東海第二発電所 審査資料	
資料番号	PS-C-4 改1
提出年月日	平成29年8月3日

東海第二発電所

重大事故等対策の有効性評価 審査会合における指摘事項の回答

審査会合における指摘事項回答一覧表

第2.6-9図 燃料被覆管温度の推移 (約3.7cm²の破断)

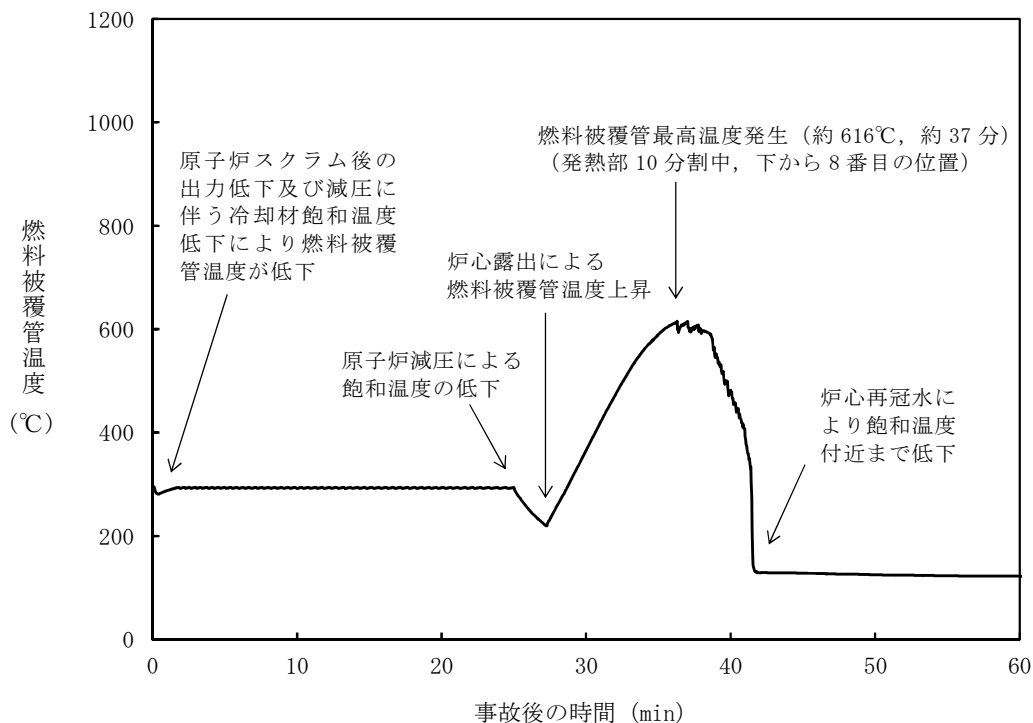
コメント No. 147-02, 182-09 に対する回答

燃料被覆管温度は、第 2.6-9 図に示すとおり、常設低圧代替注水系ポンプを用いた低圧代替注水系（常設）の原子炉注水により原子炉水位が回復するまでの期間は、一時的な炉心の露出に伴い上昇し、約 3.7cm^2

の破断の場合には、事象発生約 37 分後に最高値の約 616°C に到達する
コメント No.181-18 に対する回答

第 3 図 高圧窒素ガス供給系（非常用） 系統概要図

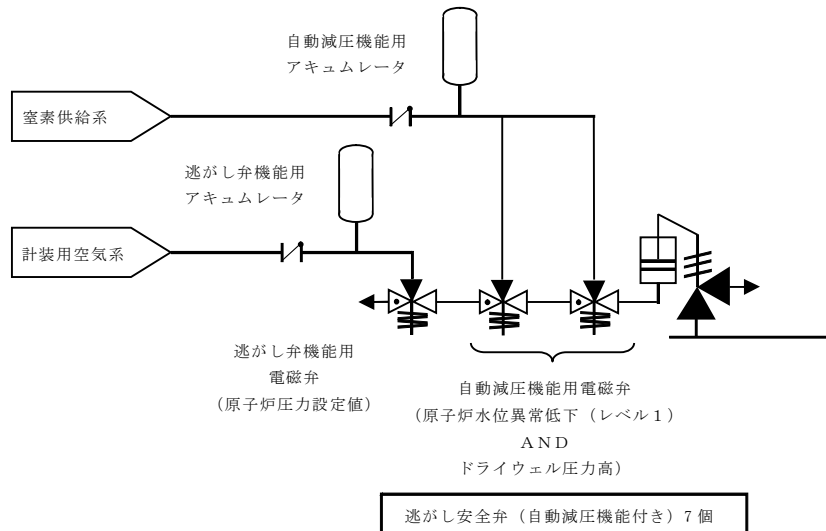
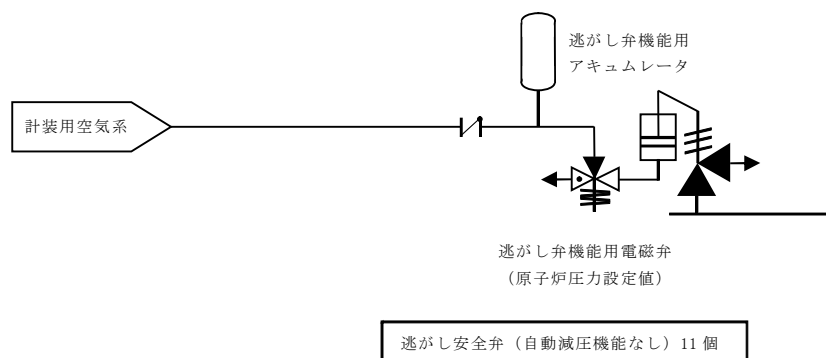
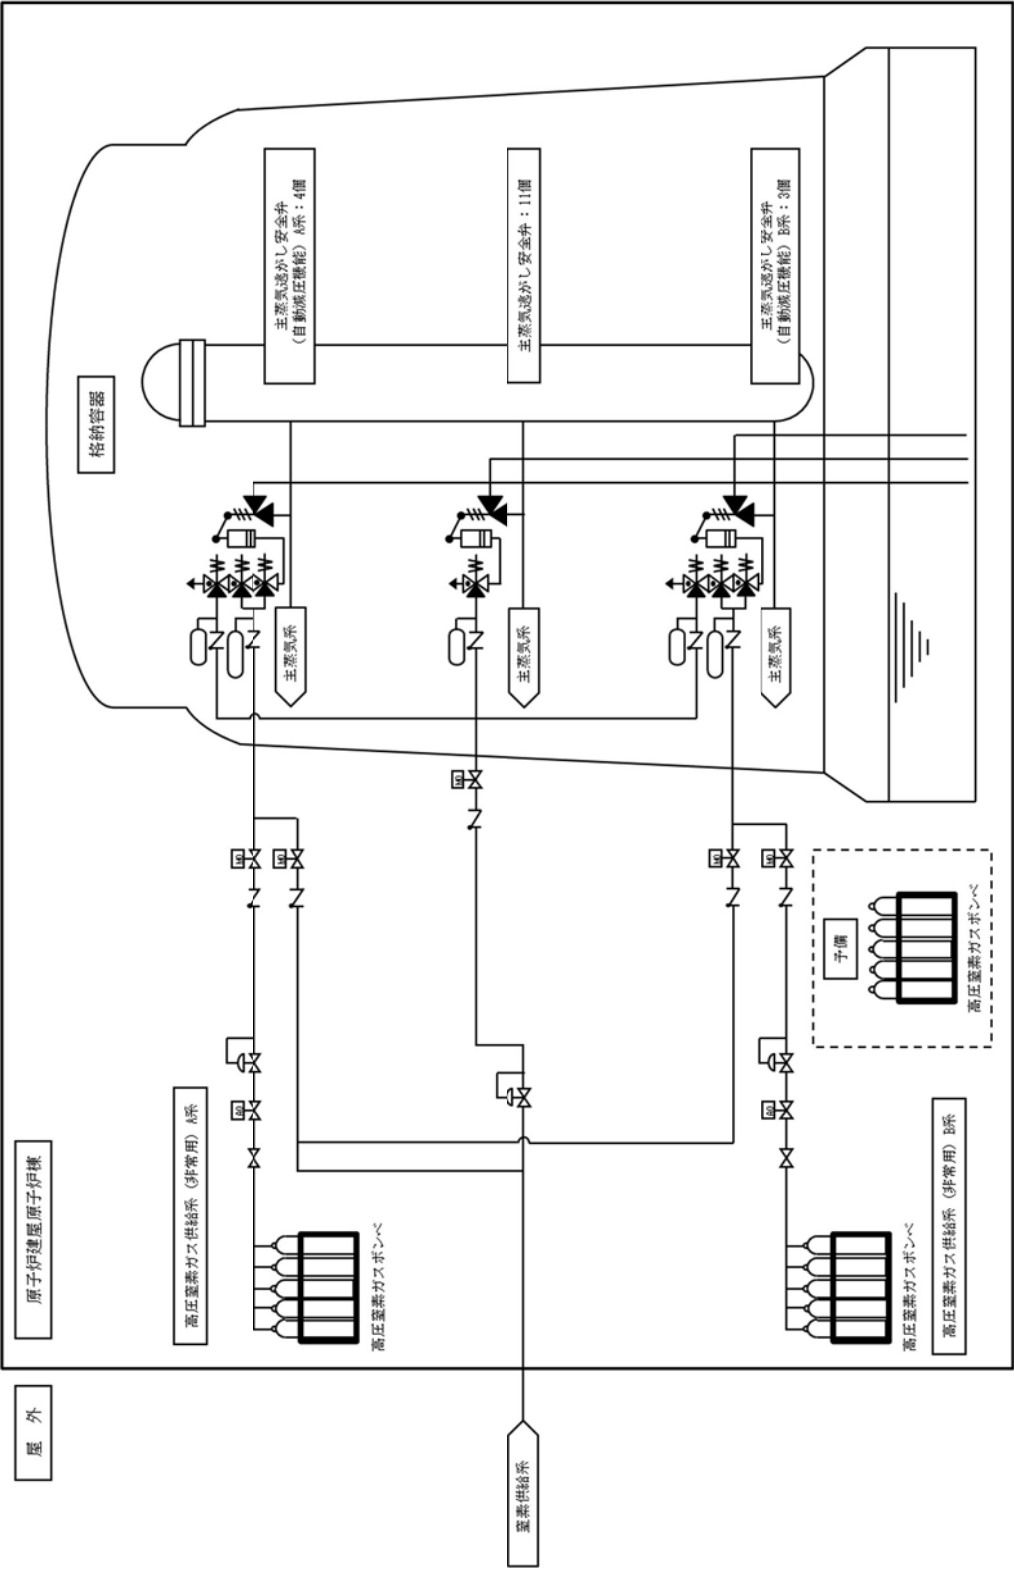
35	2017/7/6	有効性評価	炉心	原子炉停止機能喪失	確認	重大事故等対策に関連する機器条件における「逃がし安全弁」について、過度の圧力上昇抑制機能として、他の事故シーケンスでは安全弁機能に期待しているが、当該重要事故シーケンスでは、逃がし弁機能で抑制される設定としている理由を整理した資料を提示すること。	原子炉停止機能喪失の有効性評価では、原子炉水位が高めに維持され反応度の観点で厳しい条件として給水系が運転継続する条件設定としていることを踏まえ、高圧炉心スプレイ系による注水流量が大きくなり原子炉水位が高めに維持される条件として逃がし弁機能を設定しています。 なお、安全弁機能とした場合でも、原子炉冷却材圧力バウンダリにかかる圧力は評価項目を満足するとともに、事象初期の原子炉圧力上昇に伴う過渡変化挙動に与える影響が小さいことを確認しており、その旨を資料に記載しました。 (有効性評価 添付資料1.5 ●)	2017/8/3
36	2017/7/6	有効性評価	使用した解析コード	—	確認	原子炉停止機能喪失事象での反応度係数(REDYコード用)の保守因子の不確かさを考慮した場合の感度解析結果について、動的ボイド係数が下限値かつ動的ドップラ係数が上限値の場合(ケース3)が厳しくなっている理由を整理した資料を提示すること。	ベースケースと同じサブ時間領域1での最高温度を比較した場合は、偏差が $\sim 140^{\circ}\text{C}$ となることを資料に追記しました。 (付録3 重大事故等対策の有効性評価に係るシビアアクシデント解析コードについて 第3部REDY 添付5)	2017/8/3
37	2017/7/27	有効性評価	炉心	全交流電源喪失	確認	原子炉圧力制御に係るサプレッション・プールの温度成層化の影響に関して、運転員の逃がし安全弁による原子炉圧力制御手順について、開操作を行う弁の対象・順序を整理して提示すること。	運転員が手動にて逃がし安全弁の開閉を実施する場合には、サプレッション・プール水温の上昇を均一にするため、できる限り離れた位置の逃がし安全弁を順次操作することとしています。 (No.37_添付資料2.3.1.5_逃がし安全弁作動用の窒素の供給について)	2017/8/3

逃がし安全弁のアクキュムレータへ窒素ガスを供給する設備は、常用系と非常系から構成されている。常用系はフィルタ、減圧弁等で構成され、窒素ガスは不活性ガス系より供給される。非常系は高圧窒素ガスポンベ、減圧弁等から構成され、独立したＡ系、Ｂ系の２系列からなる高圧窒素ガス供給系（非常用）より供給される。また、常用系と非常系との間にはタイラインを設け、通常時は非常系へも常用系の不活性ガス系から供給される。第３図に系統構成図を示す。

高圧窒素ガスポンベの容量は、自動減圧機能付き逃がし安全弁 7 弁（A 系 4 弁，B 系 3 弁）を開弁させた後，7 弁を 7 日間開保持させるために必要な窒素ガス量を基に，必要ポンベ本数を確保している。

第 1 図 高圧・低圧注水機能喪失と L O C A 時注水機能喪失を考慮した場合の解析挙動の比較

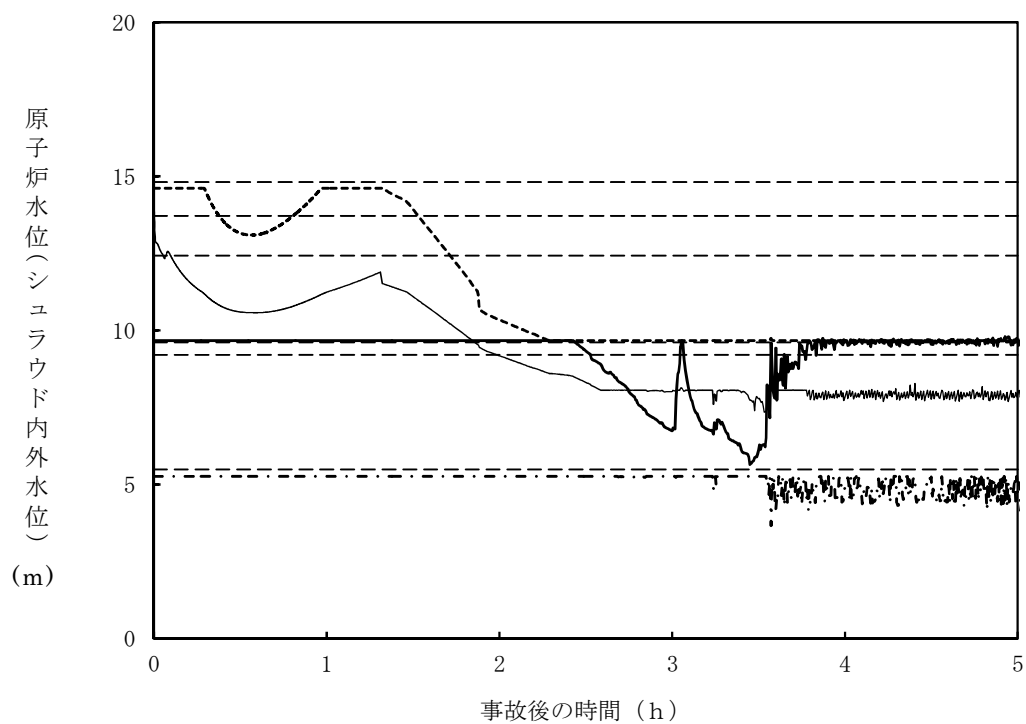
No	指摘月日	大項目	中項目	小項目	指摘の種類	コメント内容	回答	回答月日
40	2017/7/27	有効性評価	炉心	全交流電源喪失	確認	TBPにおける燃料被覆管温度の推移について、逃がし安全弁(自動減圧機能)7弁による急速減圧のタイミングが早くなる場合の影響を整理して提示すること。	全交流動力電源喪失(TBP)において、炉心露出期間中に原子炉減圧に伴う一時的な二相水位の上昇により一旦炉心が冠水する状況を考慮しても、原子炉減圧が早まる場合には、減圧完了時の原子炉水位が高めとなることで、炉心露出時間は短くなり、燃料被覆管最高温度は低下します。 (No.40_コメント回答資料参照)	2017/8/3

同じ低圧代替注水系（常設）を用いた原子炉注水を実施し、炉心露出時の崩壊熱も同等であるが炉心露出時間の異なる「高圧・低圧注水機能喪失」及び「L O C A時注水機能喪失」の原子炉水位及び燃料被覆管温度の挙動の比較を第1図に示す。これによると、炉心露出時間の短い「高圧・低圧注水機能喪失」の解析結果の方が、燃料被覆管最高温度は低下している。また、第2図に全交流動力電源喪失（T B P）における原子炉水位の推移を示す。

以上より，全交流動力電源喪失（T B P）において，低圧代替注水系（可搬型）の準備が早期に完了し，原子炉減圧操作の実施が早まった場合には，炉心露出時間が短くなることで燃料被覆管最高温度は低下する。
